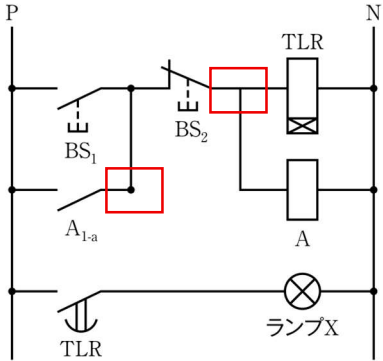
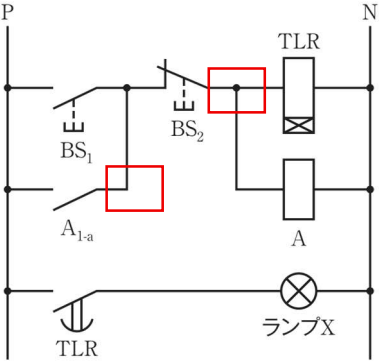
番号	訂正箇所		原文	訂正文
	ページ	行		
1	96	図 18	 (c) シーケンス図	 (c) シーケンス図
2	97	図 19	 (c) シーケンス図	 (c) シーケンス図

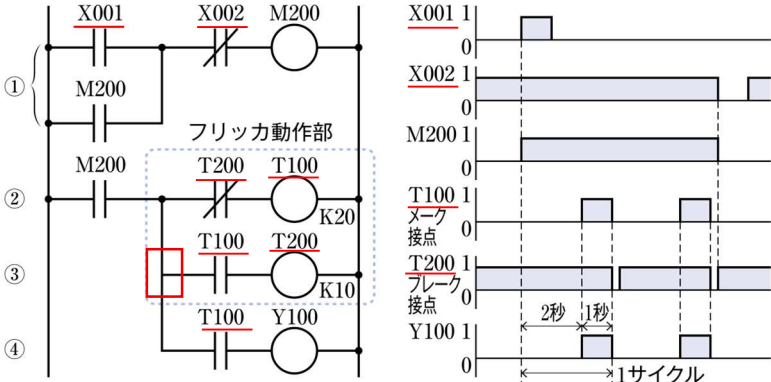
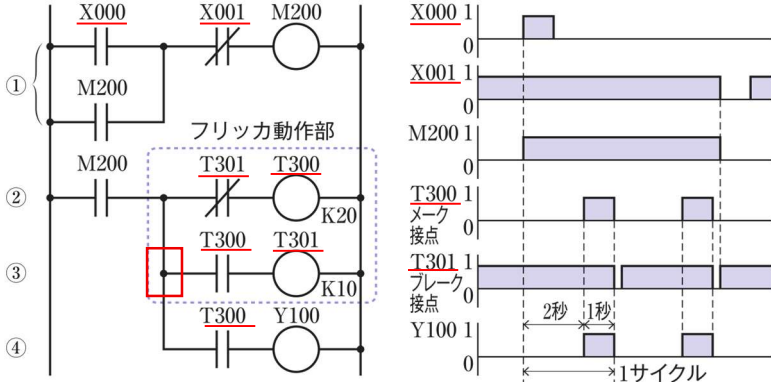
番号	訂正箇所		原文	訂正文
	ページ	行		
4	99	図 21	 (a) ラダー図 (b) タイムチャート	 (a) ラダー図 (b) タイムチャート
5	99	1	<u>X001</u>	<u>X000</u>
		3	<u>X002</u>	<u>X001</u>
6	99	図 22
